## 『特定原子力施設の指定に際し東京電力株式会社福島第一原子力発電所に対して求める措置を講ずべき事項』 該当項目の整理表 (案件：建屋内R O処理水移送配管の追設)

福島第一原子力発電所  
特定原子力施設への指定に際し  
東京電力株式会社福島第一原子力発電所に対し  
して求める措置を講ずべき事項について等へ  
の適合性について  
(建屋内RO処理水移送配管の追設)

令和5年8月  
東京電力ホールディングス株式会社

# 建屋内 R O 処理水移送配管設置に関する指摘事項

図 2.9-1 フランジ部の漏えい対策イメージ

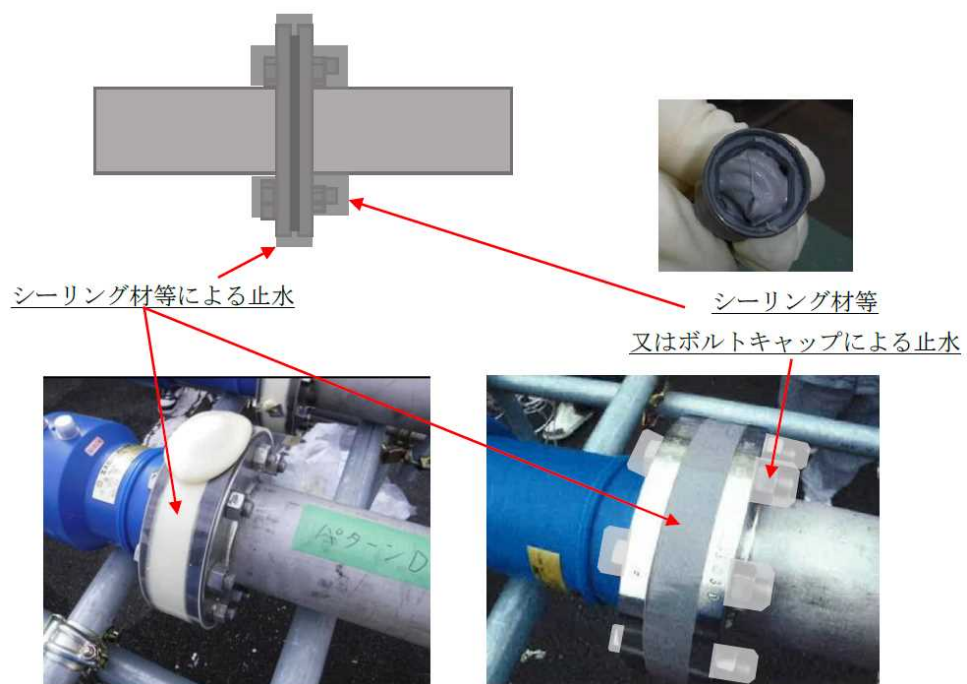
No	項目	コメント	回答	発生日
4	まとめ資料 II.9	<ul style="list-style-type: none"> <li>・ R O 処理水の放射能濃度や流体温度他を記載すること。</li> <li>・今回配管では漏えい検知設置の予定はないこと。配管接続は融着で漏えい防止し、既設フランジ取り合いは止水材で漏えい対策することについて補足に追記すること</li> <li>・ P E の取付方法について既設 P E 管を T 管付きの P E にすげ替える（取り換える）ことや新旧比較表 頁 8 の「……シール材又は発泡材の充填を実施する」との具体的に内容について、纏め資料へ追記すること。</li> <li>・ R O 処理水の性状（Bq、核種）で線量寄与が分かって、塩素濃度やph等々についても、基本情報を記載すること。</li> <li>・今回の工事にあたってどうするのかを記載すること。</li> </ul> <p>フランジ部のシール、充填の話と同じで、P E では外装管があって、接続部は防水カバーしている等、写真や絵を付けて P E 管としての漏えい防止策というのをきちんと考えている旨を記載すること。（ALPS放出の資料が参考になる）</p> <ul style="list-style-type: none"> <li>・漏えい検出器はないのは理解したが堰はないのか。フランジ部は堰を設けるのか。止水の絵とか写真を添付し、漏えい防止を行う内容が分かるように記載すること。</li> </ul>	まとめ資料に反映しました。	2023/6/14
5	まとめ資料 II.11	<ul style="list-style-type: none"> <li>・線量評価について、タンクが不要だからとかを記載するのではなく、なぜいらないのか。この濃度でこういうことなので線量として寄与しないとの元となることを記載すること。</li> <li>・適合方針に放射線を適切に遮へいすると記載がある。やらないのであれば、やらなくてもよい理由を記載し、だから遮へいは必要ないことを記載すること</li> </ul>	まとめ資料に反映しました。	2023/6/14

- ・ポリエチレン管とポリエチレン管との接続は可能な限り融着構造とすることで漏えい発生防止を図る。
- ・既設配管との接続箇所のうち、CST 移送ポンプ出口分岐との接続部については、既設のポリエチレン製直管をポリエチレン製 T 字管に置き換えることで分岐を作り、これに新設する配管を融着接続することで漏えい発生防止を図る。
- ・既設配管との接続箇所のうち、RO 処理水供給ポンプ出口ライン合流部については、既設配管の予備弁にフランジ接続する施工とする。なお、同箇所をはじめとする、漏えい堰等（受けパン含む）が設置されないフランジ構造の継ぎ手部については、シール材又は発泡剤の充填を実施する。構造については図 2.9-1 を参照。

図 2.14.1-2 配管概略図 (建屋内 RO 附属配管を除く主配管)

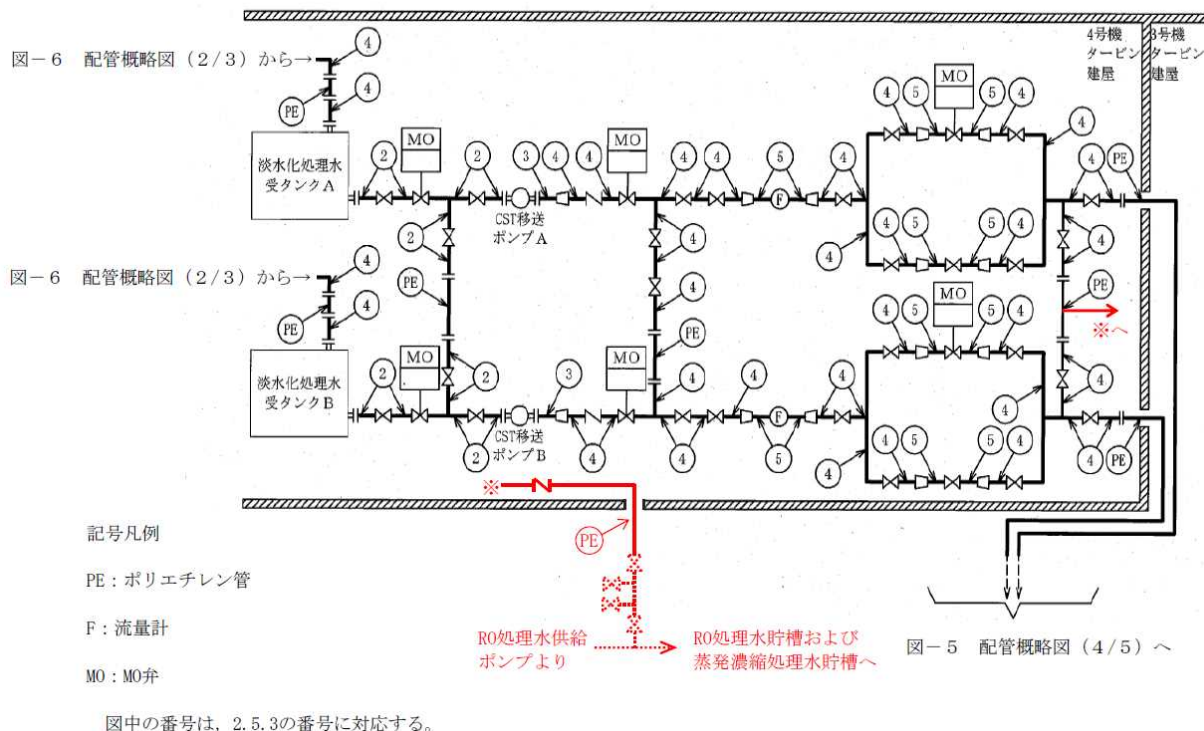
No	項目	コメント	回答	発生日
8	まとめ資料 II.14.①	<ul style="list-style-type: none"> <li>・新設設備（逆止弁、P E）の材質、逆止弁接続箇所、融着箇所、既設弁接続箇所 の図を追記すること。</li> <li>・構造強度についても、P E 管はJWWA K144 水道水用ポリエチレン管の規格に 準拠する等を記載すること。クラス（3？）や耐震Cクラス？も明確に記載するこ と。また耐震は可撓性で確保する旨も記載すること。</li> <li>・クラス3としてJWWAに基づく構造強度はA L P Sでは板厚計算はなかったが 適用範囲との形で1 M P a以下の適用範囲でそれを使うので今回は0.98 M P a となる等、適用範囲で整理していたはずなので、頁2-14-1-3に記載すること。</li> <li>・2-14-1-3の(2)に「・・・耐圧ホースについては製造者使用範囲内の圧力および温度 で運用することで、構造強度を有すると評価する。」と記載があるがP E 管には書い ていないので、JWWA規格の内容を確認し、適用範囲という形で整理出来るのなら それで良いが、別途鋼材のように板厚計算があるのならそれを記載すること。</li> </ul>	まとめ資料に反映しました。	2023/6/14
9	まとめ資料 II.14.②	<ul style="list-style-type: none"> <li>・今回の設備について具体的に記載すること。</li> </ul>	まとめ資料に反映しました。	2023/6/14
10	まとめ資料 II.14.④	<ul style="list-style-type: none"> <li>・今回の設備について具体的に記載すること。</li> <li>・発生防止では、弁は不燃だから燃えないP E 管は難燃材？燃えるものはないとか、 影響軽減は●●等、で今回の設備について具体的に記載すること。</li> </ul>	まとめ資料に反映しました。	2023/6/14
11	まとめ資料 II.14.⑤	<ul style="list-style-type: none"> <li>・今回の設備について具体的に記載すること。</li> </ul>	まとめ資料に反映しました。	2023/6/14
